東通原子力発電所 津波評価について
(第1068回審査会合コメントに対するコメント回答及び評価方針)

2023年8月4日
東北電力株式会社

本日の説明内容

■敷地前面の設定範囲の考え方

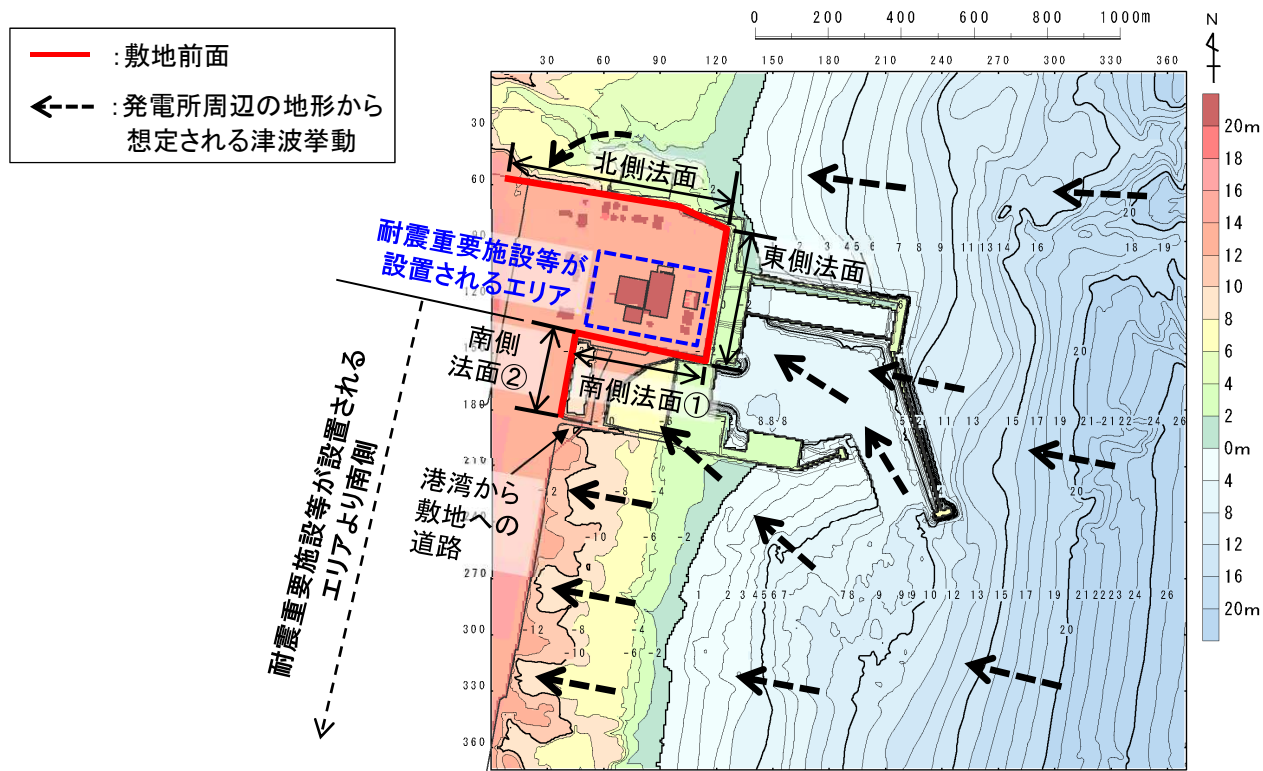
No.	コメント内容
S222	水位上昇側の津波水位評価位置のうち敷地前面の設定の考え方について説明すること。また、取水口前面、補機冷却海水系取水口前面及び放水路護岸前面を評価位置に設定する目的について、図等を用いて説明すること。

- 発電所周辺の地形から想定される津波挙動を考慮し、敷地(T.P.+13.0m)のうち耐震重要施設等が設置されるエリア(以下、「エリア」という。)を取り囲むように津波水位の評価位置を設定した(敷地前面を北側法面、東側法面、南側法面①、南側法面②で構成した)。

- 北側法面: 東から来襲した津波が谷状地形に沿って遡上し、エリアへの遡上波の回り込みが想定されることから評価位置とし、北側法面の西側の端部はT.P.+16.0mの地山に擦りつく位置に設定した。
- 東側法面: 東から来襲した津波が直接来襲することが想定されることから、評価位置に設定した。
- 南側法面①: 東から来襲した津波が海底地形の影響により北西方向に回折し、エリアへの遡上波の回り込みが想定されることから評価位置に設定した。
- 南側法面②: エリアより南側は、東から来襲した津波が海底地形の影響によりそのまま西方向へ遡上することが想定されるため、エリアへの遡上波の回り込みはなく、津波水位の評価位置として設定する必要はない。ただし、「南側法面①」の西側の端部がエリアに近接することから、一定の離隔を確保する観点で「南側法面②」を評価位置に設定し、その端部は港湾から敷地への道路の交差点までとした。以上から、南側法面②よりさらに南側は評価位置に設定しない。

1.2 評価方針

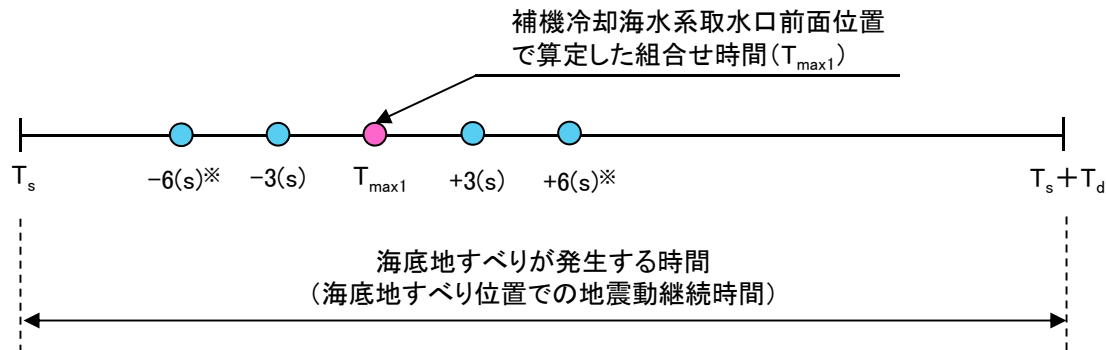
No.	コメント内容
S221	地震に起因する津波と地震以外に起因する津波の評価のうち水位下降側評価の組合せ時間算定位置について、安全機能を有しない取水口前面位置を設定することの必要性について再整理すること。

- ・ パラメータスタディ範囲を広めに設定することを目的に、補機冷却海水系取水口前面位置に加え、水位上昇側の評価位置である取水口前面位置でも組合せ時間を算定する方針としていたが、同設備は安全機能を有しない設備であることから、組合せ時間算定位置として設定しない方針に変更する。
- ・ 以上から、パラメータスタディ範囲は、補機冷却海水系取水口前面位置で算定した組合せ時間を基本に設定し、最大水位下降量及び補機冷却海水系取水口敷高を下回る継続時間を評価する。

※: ±6秒の範囲でピークが確認されない場合には、ピークが確認できるまでパラメータスタディ範囲を拡大する。

【発電所地点(補機冷却海水系取水口前面位置)における水位時刻歴波形】

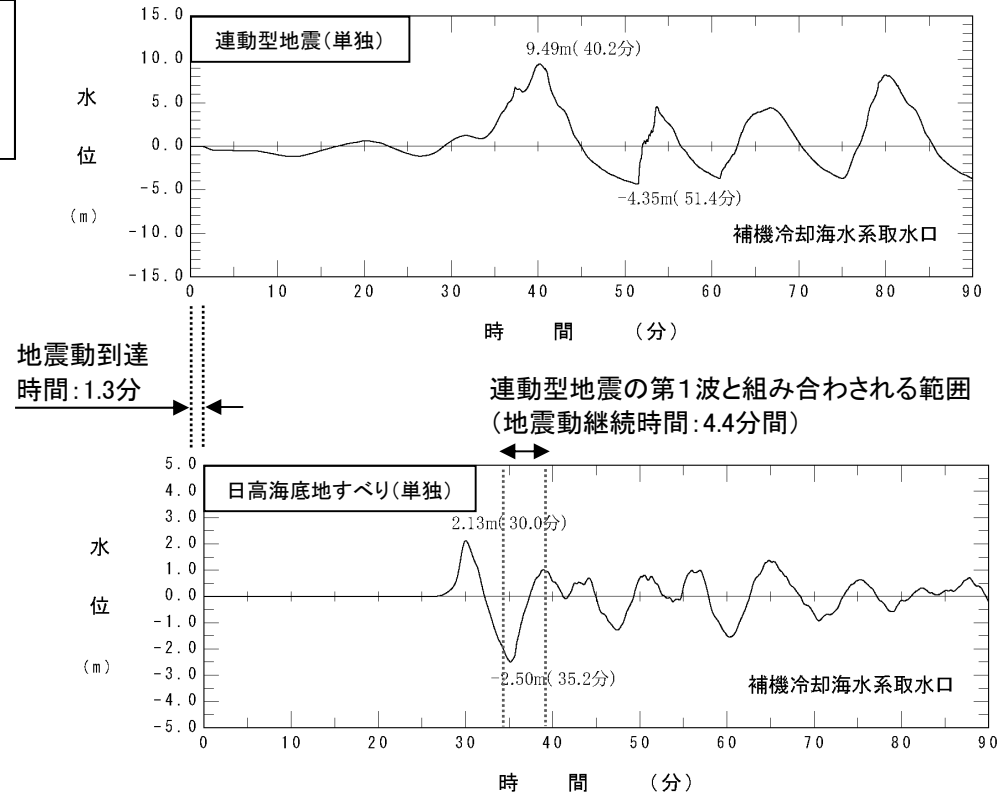
No.	コメント内容
S223	連動型地震と日高舟状海盆の海底地すべりの組合せ評価のうち水位上昇側の評価について、海底地すべり位置での地震動継続時間の時間範囲で、線形足し合わせにより組合せ時間を算定し、同波動場で解析する方法を用いると地震単独の水位よりも水位が低下する理由を説明すること。その際、他の組合せ評価方法の必要性も含めて検討すること。

- 各津波波源と発電所の位置及び海底地すべりの発生時間範囲の関係から、日高舟状海盆の海底地すべりに伴う津波が先に発電所に到達するため、発電所地点では、連動型地震の第1波(押し波)と日高海底地すべりの第2波(押し波)が組み合わせられる。

組合せ津波の水位が連動型地震(単独)津波の水位を下回る要因について、日高舟状海盆の海底地すべりの津波特性(水位変動量、周期、波長)及び連動型地震(単独)と組合せ津波の津波伝播特性の比較から分析する*。

補機冷却海水系取水口前面における水位時刻歴波形の比較
(二層流モデル)

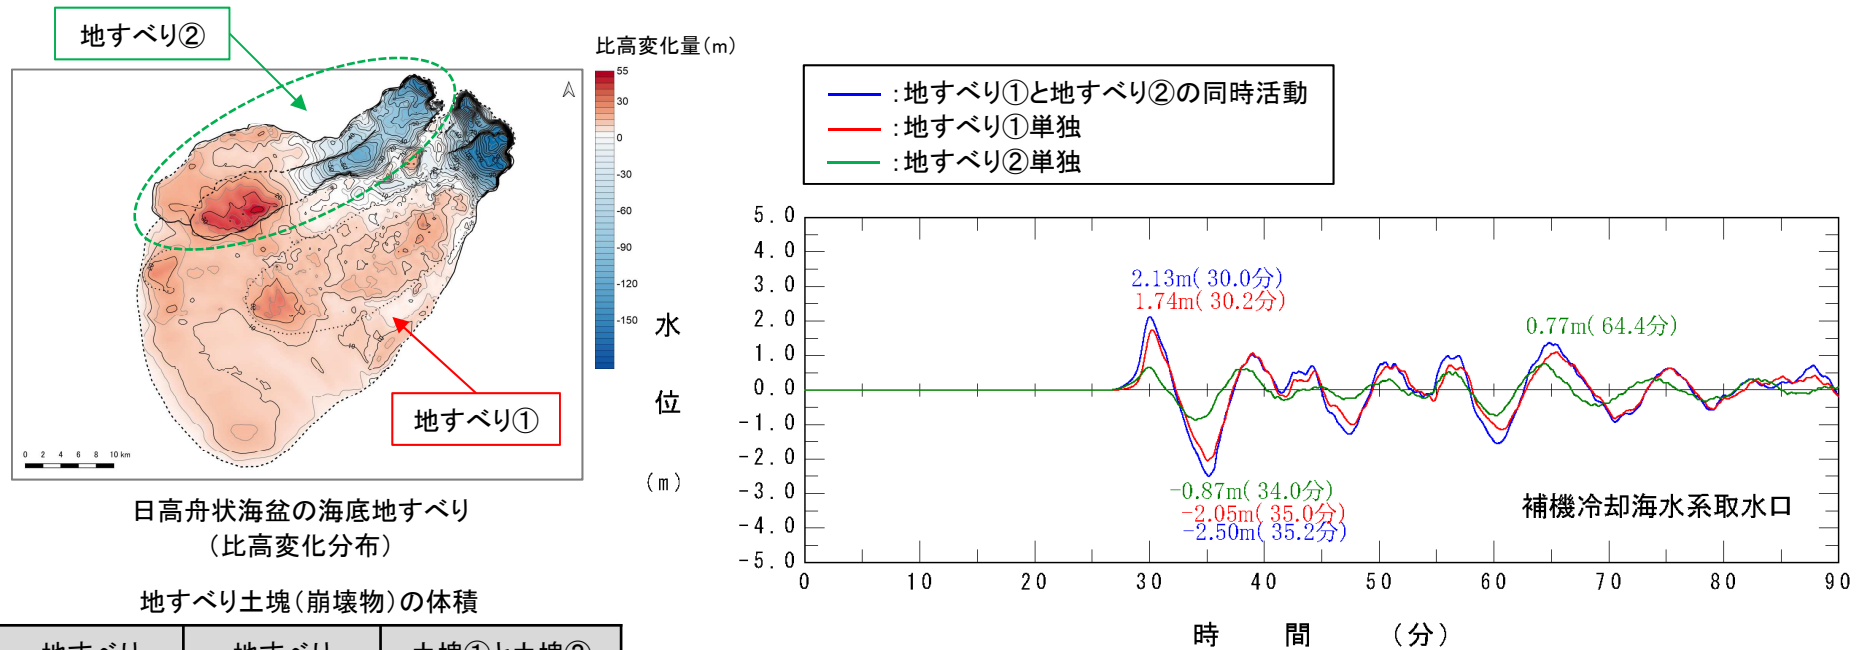
No.	コメント内容
S223	連動型地震と日高舟状海盆の海底地すべりの組合せ評価のうち水位上昇側の評価について、 <u>海底地すべり位置での地震動継続時間の時間範囲で、線形足し合わせにより組合せ時間を算定し、同波動場で解析する方法を用いると地震単独の水位よりも水位が低下する理由を説明すること。</u> 【検討1】 その際、 <u>他の組合せ評価方法の必要性も含めて検討すること。</u> 【検討3】

- 「地すべり①と地すべり②の同時活動」,「地すべり①単独」及び「地すべり②単独」の補機冷却海水系取水口前面における水位時刻歴波形の比較*を以下に示す。
- 海底地すべりの水位変動量,周期は想定する地すべり規模に起因し,規模が小さくなると,第1波の水位変動量は小さく,周期も短くなる。
※:津波解析は,地すべり①と地すべり②を分割して評価できる二層流モデルを用いて実施。

- ✓ 地すべり①単独:「地すべり①と地すべり②の同時活動」に対して周期はほぼ同様であるが,最低水位は0.5m程度小さい。
- ✓ 地すべり②単独:「地すべり①と地すべり②の同時活動」に対して周期は2分程度短いとともに,最低水位も1.6m程度小さい。
